改善箇所説明図

オーディオ本体

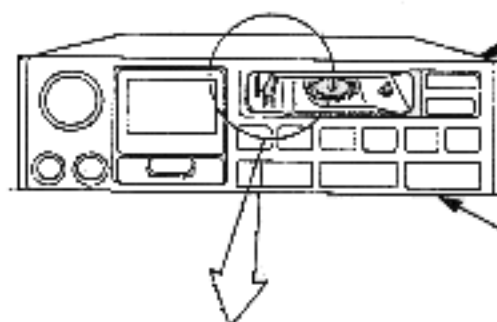
基準不適合発生箇所

コンデンサーが損傷しているものがあり、そのままの状態で使用が続けると、当該コンデンサーの端子間が短絡して、スピーカーに過大な電流が流れ、最悪の場合、火災にいたるおそれがある。

全車両オーディオ本体を良品と交換する。

識別 : カセット挿入口内部の金具に黒インクを塗布する。
